改善箇所説明図

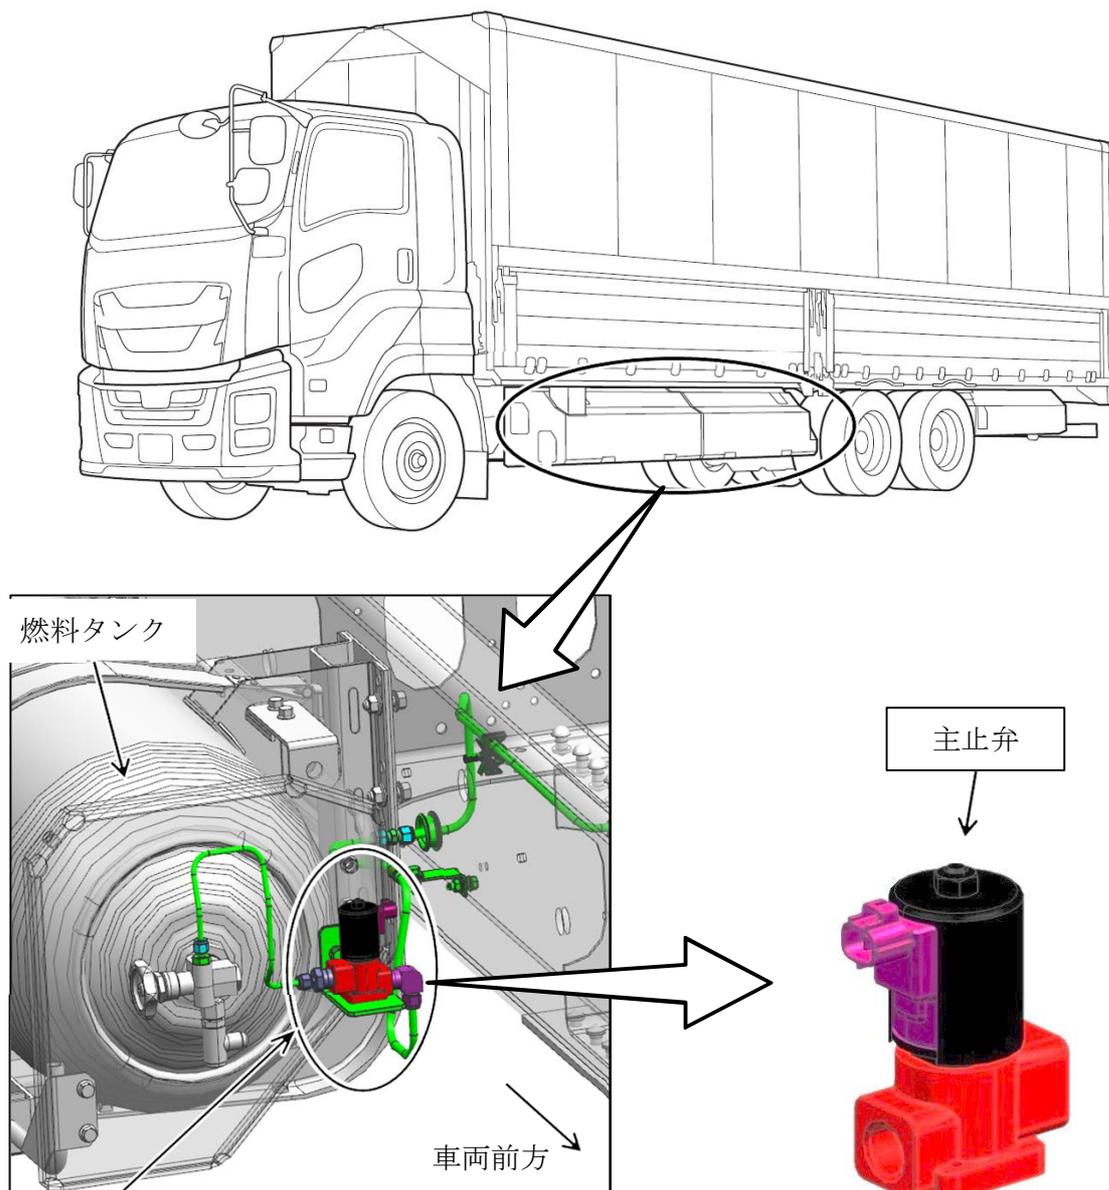
基準不適合発生箇所

圧縮天然ガス（CNG）エンジンを搭載した大型トラックにおいて、燃料配管に装着した主止弁の材質が不適切なため、融雪剤など塩素を含んだ水分が付着すると、主止弁に亀裂が生じることがある。そのため、そのまま使用を続けると、亀裂が進展し、燃料が漏れるおそれがある。

改善の内容

全車両、主止弁を対策品に交換する。

識別：車両左側燃料タンクの充填口に識別ペイント（黄色）を塗布する。
